**Rapport d'analyse environnementale
pour le volet 1 du projet d'évolution du réseau de transport
du nord-est de la région métropolitaine de Montréal
par Hydro-Québec TransÉnergie**

Dossier 3211-11-100

Le 22 novembre 2011

FIGURE 5 : INSTALLATIONS PROJETÉES AU POSTE BÉLANGER

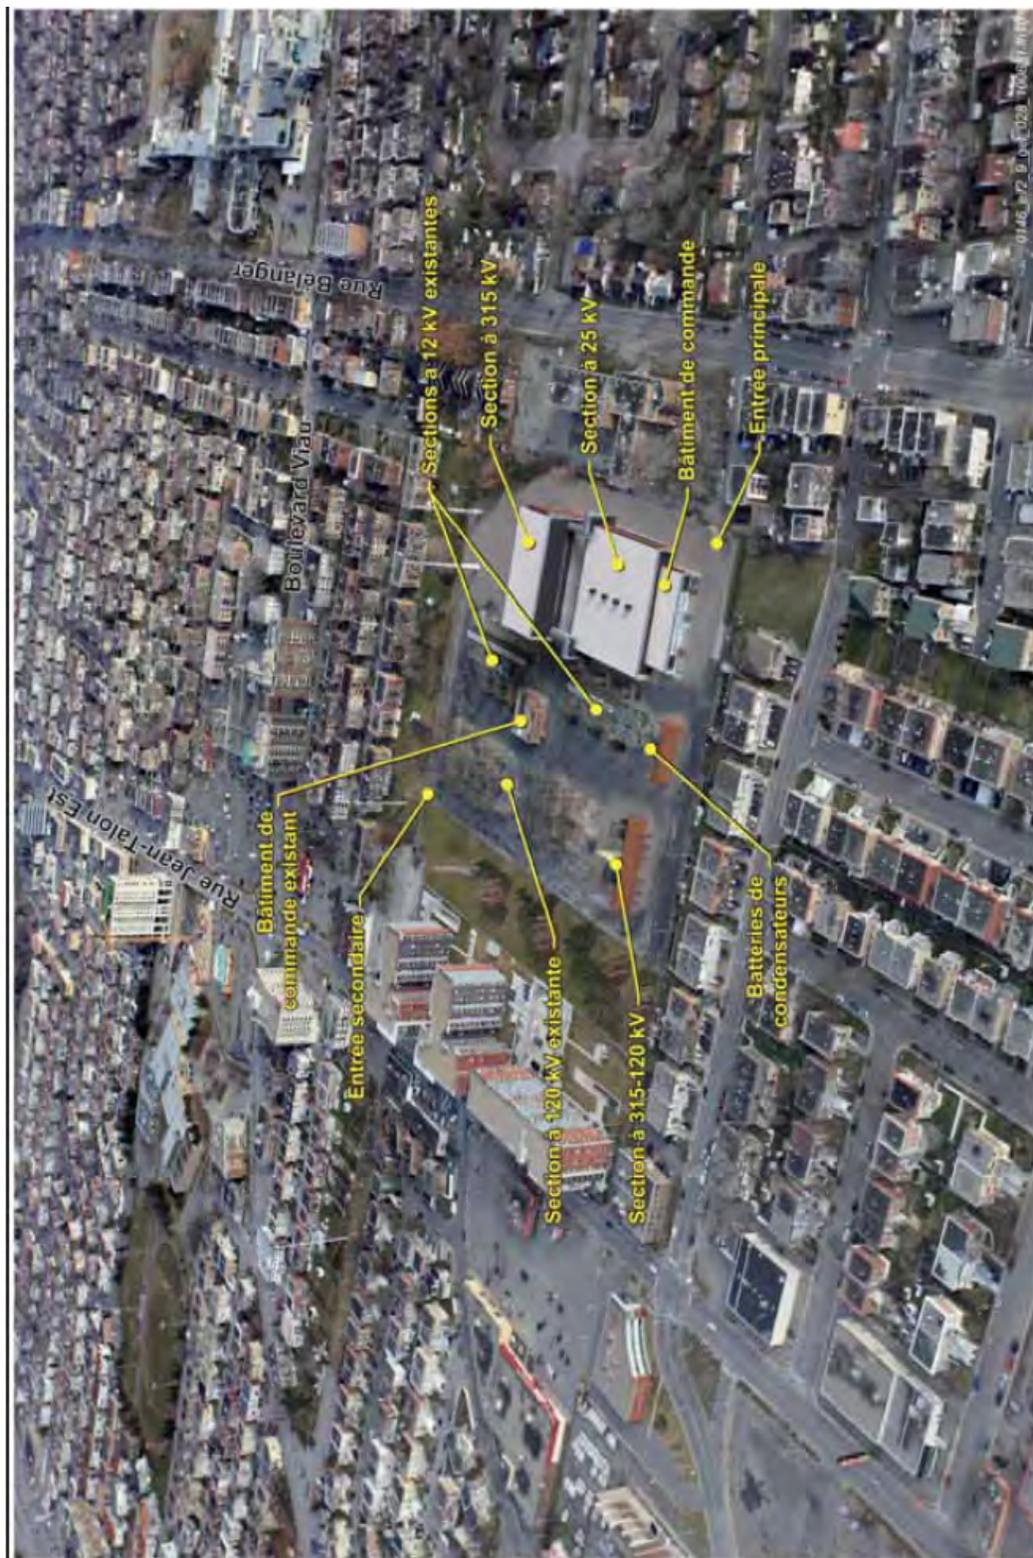
Comme mentionné auparavant, le poste Bélanger actuel est entouré d'immeubles d'appartements et de maisons où certains résidants ont, selon le cas, une vue ouverte ou partiellement filtrée, sur le poste (figure 5). Le poste sera en grande partie réaménagé et de nouveaux bâtiments abriteront l'essentiel de l'appareillage électrique. Les transformateurs à 315-120 kV et les batteries de condensateurs seront dissimulés en partie par ces bâtiments et par des écrans en maçonnerie. Une attention particulière sera portée à leur esthétique. Les végétaux qui pourront être conservés et les nouveaux aménagements paysagers créeront des écrans naturels et amélioreront le paysage offert à la plupart des résidants riverains du poste.

Nous constatons qu'Hydro-Québec prévoit des mesures d'atténuation aux alentours du poste Bélanger qui amélioreront le champ visuel des observateurs. Nous notons également que l'initiateur consultera l'arrondissement de Saint-Léonard au regard de son plan d'aménagement paysager. En ce qui a trait à la ligne à 315 kV, bien que l'impact visuel à court terme sera négatif, lorsqu'elle sera juxtaposée à celle de 120 kV, à long terme, un gain sur le plan visuel sera obtenu. Compte tenu de ces éléments, nous considérons le projet acceptable sur ce plan.

FIGURE 8 : VARIANTES DE TRACÉ DE LA LIGNE MAURICIE-LANAUDIÈRE À 315 KV

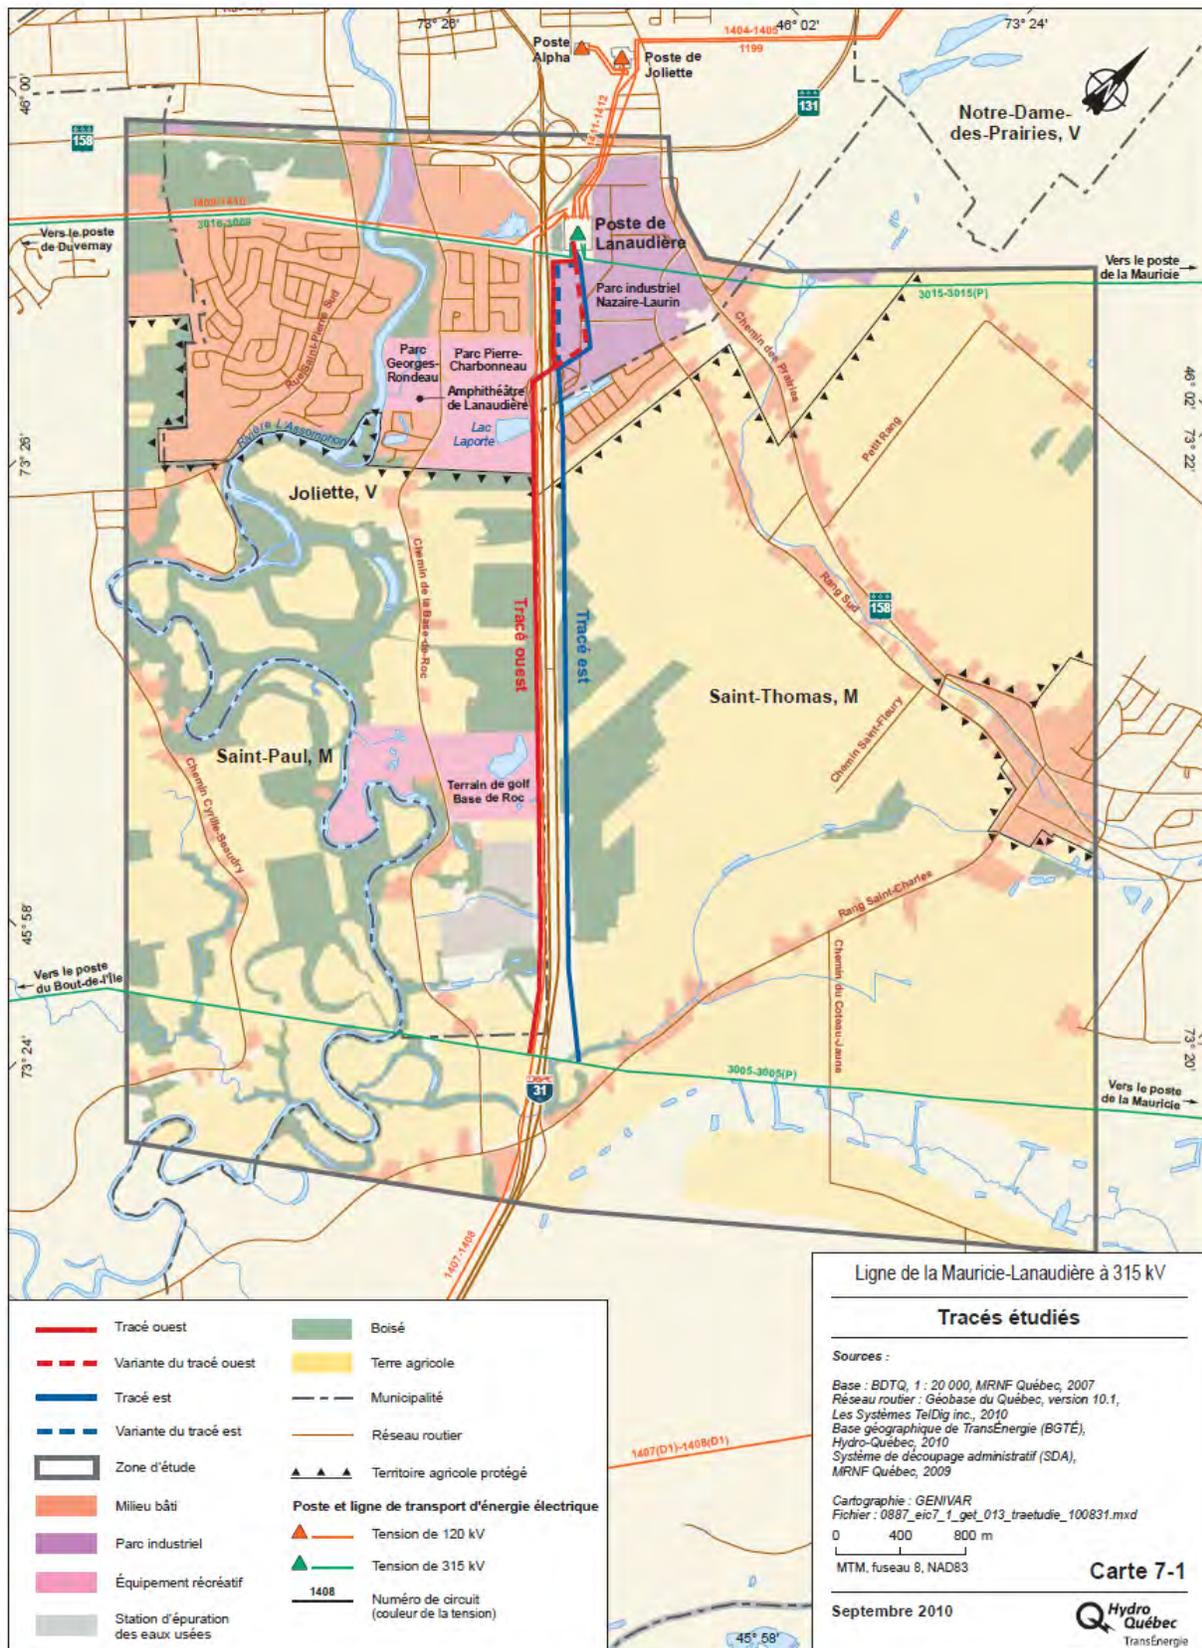
L'initiateur a comparé les tracés *est* et *ouest* afin de déterminer le meilleur choix sur les plans technique et environnemental. Sur le plan technique, le tracé *ouest* pose de plus grandes difficultés que le tracé *est* compte tenu de la nécessité d'implanter des pylônes particulièrement robustes pour la traversée de l'autoroute et de la ligne à 120 kV. Le nombre de pylônes à construire serait donc plus élevé dans le cas du tracé *ouest* (16) que dans celui du tracé *est* (14). Cependant, les études environnementales ont démontré que le tracé *ouest* constitue le tracé de moindre impact sur le milieu humain et sur le paysage. En outre, l'appui accordé au tracé *ouest* pendant la consultation publique a confirmé que ce tracé est le plus acceptable sur le plan social. Le tracé *ouest* est également de moindre impact au regard de la zone agricole protégée.

Pour ces raisons et d'autres, le tracé *ouest* a été jugé préférable par Hydro-Québec.

À la lumière des analyses présentées et des objectifs visés, nous sommes d'avis que les analyses des variantes effectuées par l'initiateur sont pertinentes et valables et que les variantes possibles et réalistes ont été évaluées.

FIGURE 10 : LOCALISATION DES MILIEUX HUMIDES À PROXIMITÉ DE LA LIGNE DE LA MAURICIE-LANAUDIÈRE À 315 kV

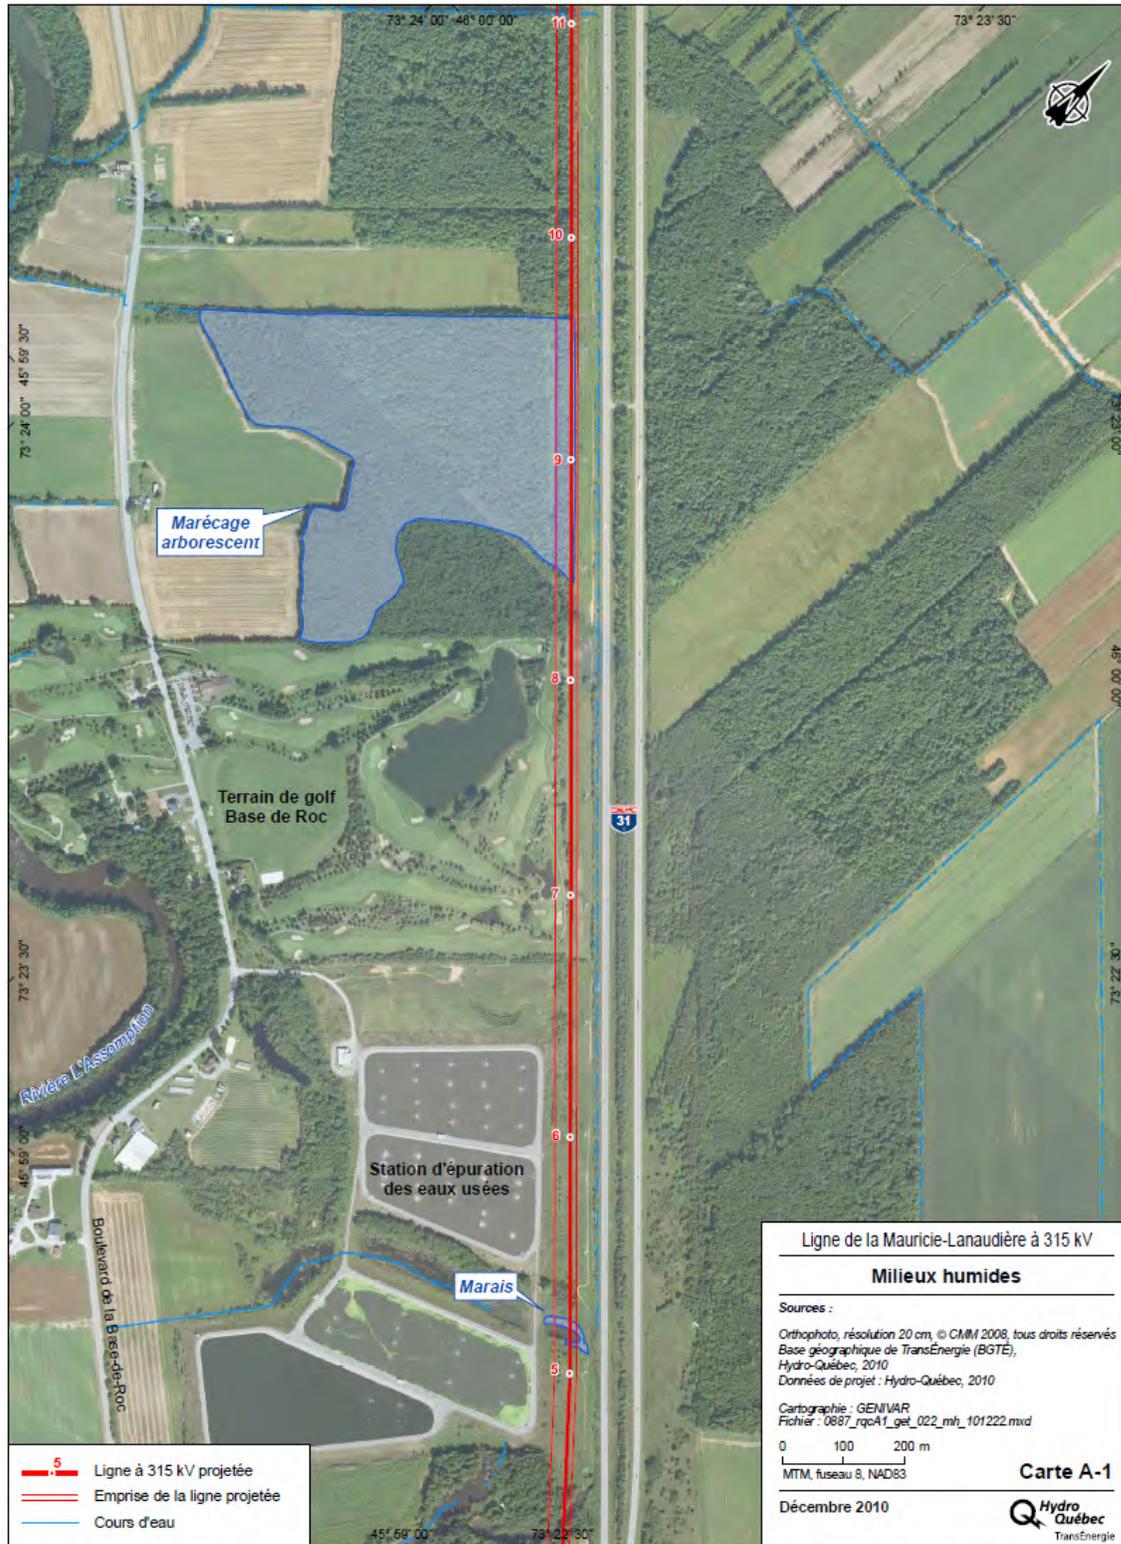
L'emprise du projet recoupe un plan d'eau et un cours d'eau entre les pylônes 4 et 6 ainsi qu'un cours d'eau entre les pylônes 2 et 3. Une visite sur le terrain effectuée par l'initiateur au cours de l'automne 2010 a toutefois révélé la présence d'un milieu humide dans le secteur du pylône 9 et a aussi permis de constater que le plan d'eau recoupé par l'emprise, près du pylône 5, est bordé d'un marais de faible superficie (figure 10).

Ces deux milieux humides ont été classés et délimités selon un guide du MDDEP. Cependant, en raison de la période tardive d'inventaire, l'identification et la délimitation des milieux n'ont pas été effectuées sur la base de l'identification de plantes reconnues terrestres ou hydrophiles. Les travaux ont davantage reposé sur des critères physiques tels que la présence de dépressions, de racines d'arbres et d'arbustes hors du sol, de mouchetures dans le sol, de litière noirâtre, de mousses sur l'écorce des arbres et d'abondance d'eau. En fonction de ces critères, les milieux humides observés ont été classés comme un marais à quenouilles (près du pylône 5) et un marécage arborescent (secteur du pylône 9).

Le marécage arborescent, quant à lui, occupe 1,3 ha dans l'emprise de la ligne projetée, ce qui représente 6,4 % de sa superficie totale. À la suite du déboisement, cette portion du milieu humide ne sera pas détruite, mais modifiée. Elle évoluera en marais. Cependant, la construction du pylône 9 entraînera la perte d'une superficie de milieu humide d'environ 14 m². Cette perte n'aura pas d'effet sur l'intégrité du milieu humide puisque la présence du pylône n'entravera pas la circulation de l'eau et que le milieu conservera ses fonctions biologiques.

Considérant les mesures d'atténuation qu'Hydro-Québec compte mettre en œuvre ainsi que les engagements qu'elle a pris relativement au marais à quenouille et à la caractérisation du milieu où seront implantés les pylônes 10, 11, 12 et 13, nous estimons que les impacts sur les milieux humides sont acceptables.
